**Conseil économique et social**

Commission économique pour l'Europe**Comité des transports intérieurs****Forum mondial de l'harmonisation des Règlements
concernant les véhicules****Groupe de travail des dispositions générales de sécurité****109^e session**

Règlement n° 67 (Équipements pour véhicules alimentés au GPL)**Proposition d'amendements à la série 01 d'amendements
au Règlement n° 67 (Équipements pour véhicules
alimentés au GPL)****Communication de l'expert de l'Association européenne
des gaz de pétrole liquéfiés***

« Annexe 2A – Appendice 1

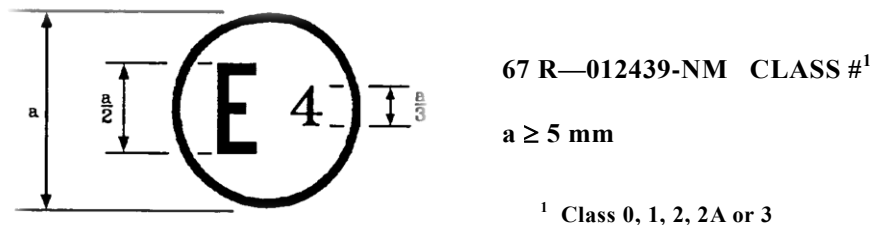
Annexe 2A, ajouter un nouvel appendice 1, libellé comme suit :

Schéma de marque d'homologation de type des organes métalliques, non métalliques ou partiellement métalliques d'un équipement GPL, ainsi que de leurs parties métalliques, non métalliques ou partiellement métalliques compatibles avec l'essence. La lettre N désigne les organes non métalliques. La lettre M désigne les organes métalliques. Les lettres NM désignent une combinaison d'organes métalliques et non-métalliques. (voir le paragraphe 6.17 du présent Règlement).

La marque d'homologation ci-dessus doit être apposée sur l'organe GPL ou sur une plaque d'identification qui doit être placée dans le compartiment moteur sur une partie visible, fixe et inamovible du châssis, lorsque l'organe doit être installé de telle façon qu'il ne sera plus facilement accessible.

La marque d'homologation montre que l'organe a été homologué aux Pays-Bas (E4) en application du Règlement n° 67, sous le numéro d'homologation 012439. Les deux premiers chiffres de ce numéro signifient que l'homologation a été délivrée conformément aux dispositions du Règlement n° 67 tel qu'amendé par la série 01 d'amendements ».
